改善箇所説明図

パワーゲート装置

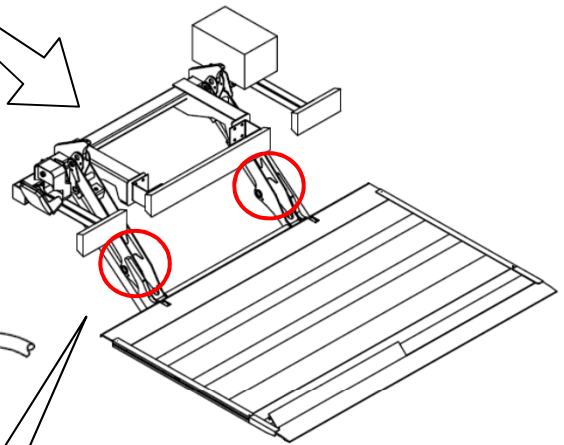
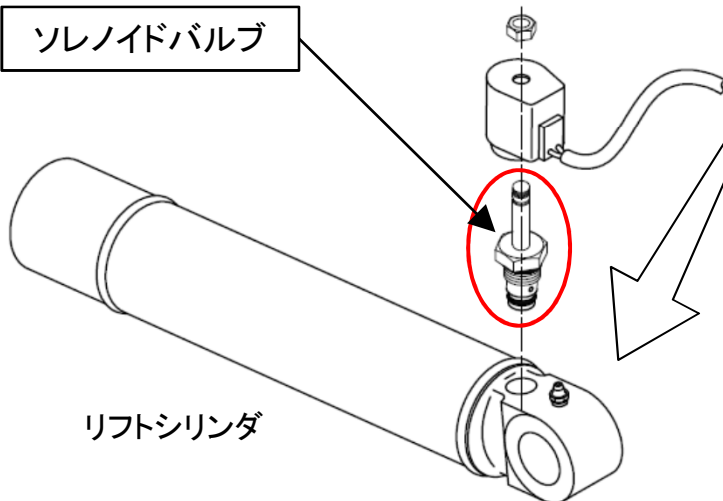
弊社パワーゲートG型において、プラットフォーム昇降用リフトシリンダに取り付けられているソレノイドバルブ内のヘッドを接合する際の銅の量が不適切なため、当該バルブが作動しないことがあります。そのため、リフトシリンダへ適正な油圧をかけられず、リフトシリンダの伸びが遅くなり、プラットフォーム上昇中にリフトアームの平行リンクが崩れ、パワーゲートの操作ができなくなるおそれがあります。

ソレノイドバルブを対策品に交換させていただきます。

改善実施車には、パワーユニットに識別用のステッカーを貼り付けます。
